VYSVĚTLENÍ ZADÁVACÍ DOKUMENTACE Č. 4
K VEŘEJNÉ ZAKÁZCE
III/3963 MORAVSKÝ KRUMLOV, UL. RAKŠICKÁ

Dotaz k ZD č. 9

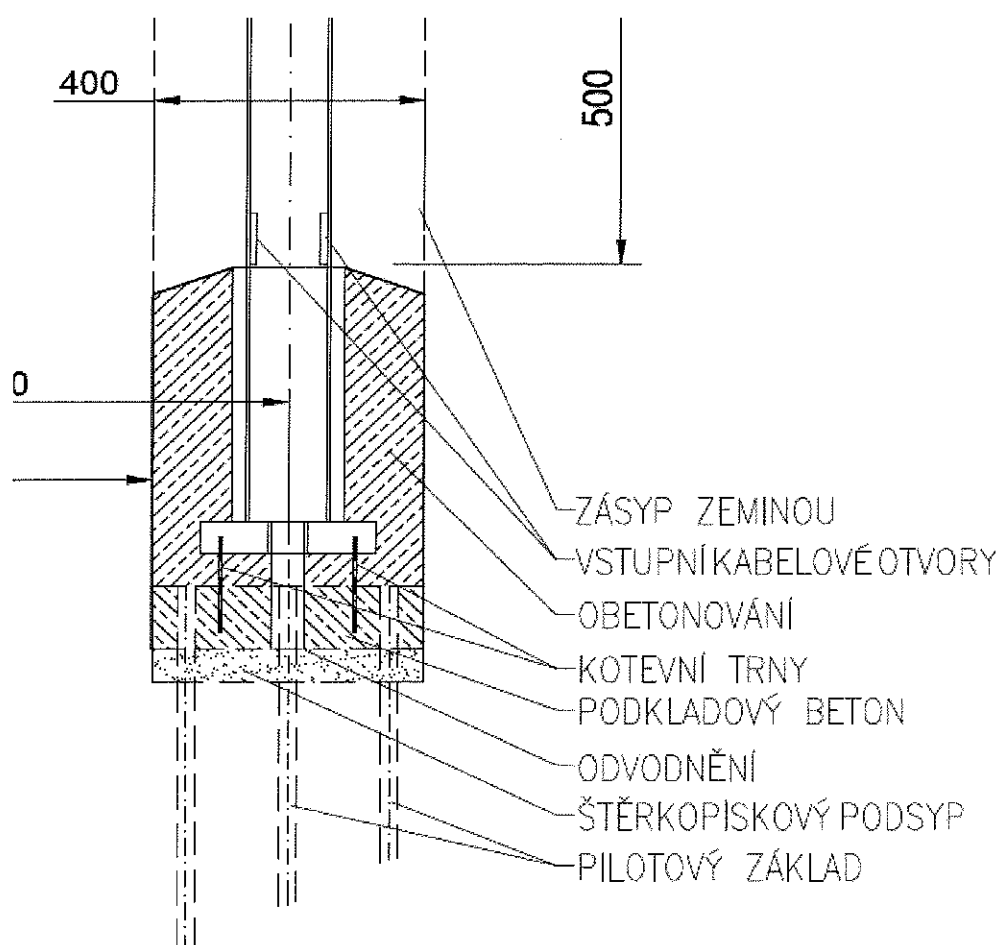
SO 421 VO obsahuje 4položky týkající se pilotového založení 4ks sloupů VO

Uchazeči se jeví množství 6m3 betonu /1ks i 1t výztuže/1ks i metry vrtů značně neúměrné. Lze zkontrolovat soupis prací a případně upravit výkaz výměr?

Detail z výkresové dokumentace přiložen.

Zadavatel upravil soupis prací.

SO 421 VO obsahuje 4 položky týkající se pilotového založení 5 ks sloupů VO.

19	224325		PILOTY ZE ŽELEZOBETONU C30/37 založení sloupů VO na pilotách $5*0,4*0,4*3,14*6 = 15,072$ zaměřeno na stavbě a acad, viz přílohy č. 01 technická zpráva, 02a,b situace,	M3	15,072
20	224365		VÝZTUŽ PILOT Z OCELI 10505, B500B k pol.č. 224325, $5*0,25 = 1,250$	T	1,250
21	264130		VRTY PRO PILOTY TŘ I D DO 800MM založení sloupů VO na pilotách $5*3 = 15,000$ zaměřeno na stavbě a acad, viz přílohy č. 01 technická zpráva, 02a,b situace,	M	15,000
22	264230		VRTY PRO PILOTY TŘ II D DO 800MM založení sloupů VO na pilotách $5*3 = 15,000$ zaměřeno na stavbě a acad, viz přílohy č. 01 technická zpráva, 02a,b situace,	M	15,000
